RASENTRIMMER

GL701-----A

Elektro- Rasentrimmer/ Motorsensen GL701 GL716 GL720 GL741

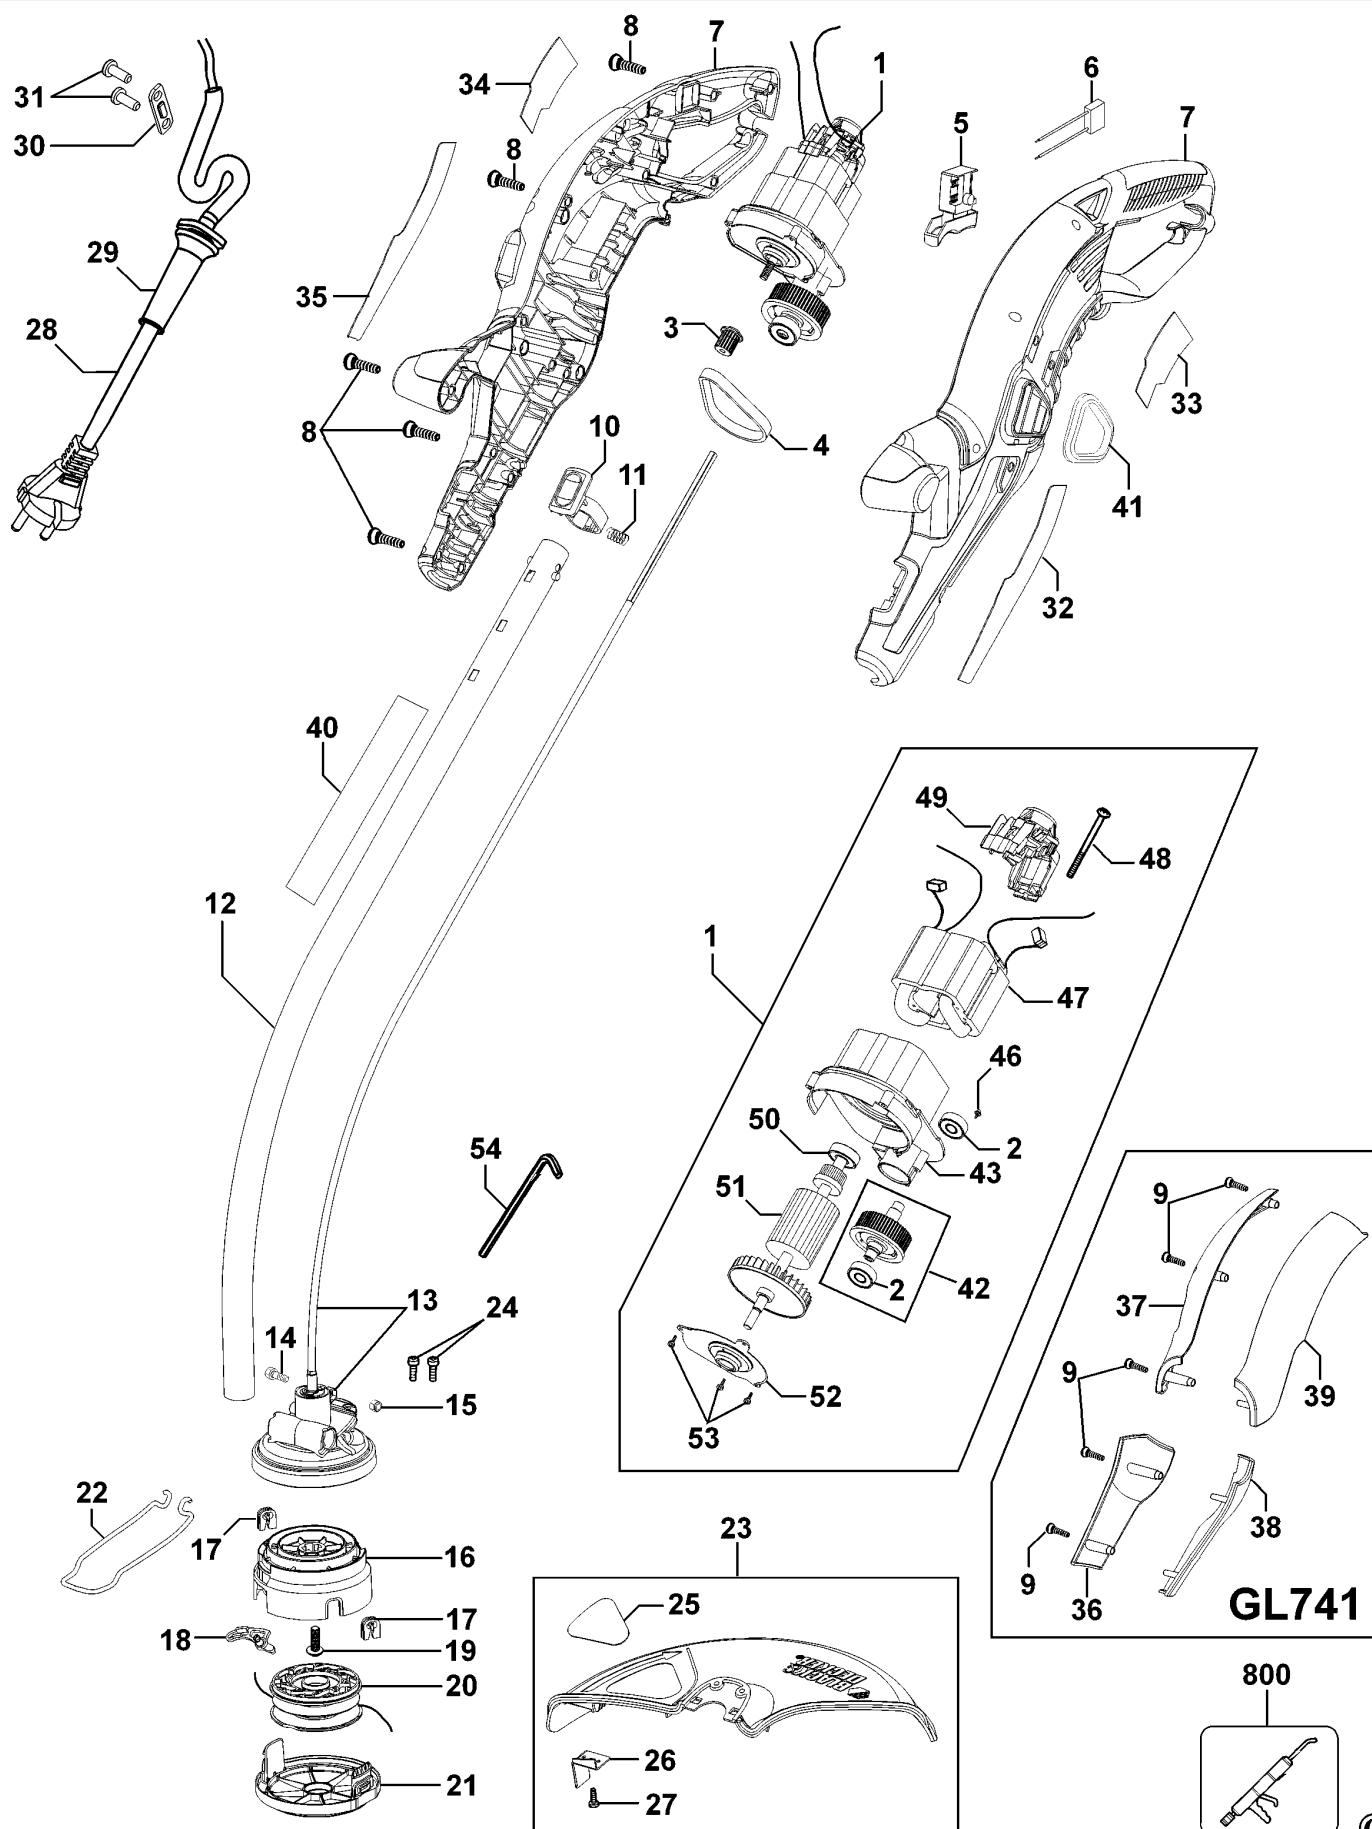
F ü r die korrekte Demontage und anschlie ß ende Montage der Motoreinheit dieser Ger ä te ist Spezialwerkzeug erforderlich. Ferne r wird zus ä tzliches Werkzeug ben ö tigt, um die Hauptriemenscheibe und Antriebsriemenscheibe pr ä zise zu zentrieren. Die Kosten der Bauteile, des Spezialwerkzeugs sowie die Arbeitskosten machen solche Reparaturen unwirtschaftlich. Daher kommen bei Reparaturen nur werkseingestellte Motoreinheiten zum Einsatz.

Positionen Nr. 2-42-43-46-47-48-49-50-51-52-53 sind nicht mehr einzeln erh ä ltlich. Bei Bedarf ist Position Nr. 1, komplette Motoreinheit, auszutauschen. (S i e h e SCN 14437) .
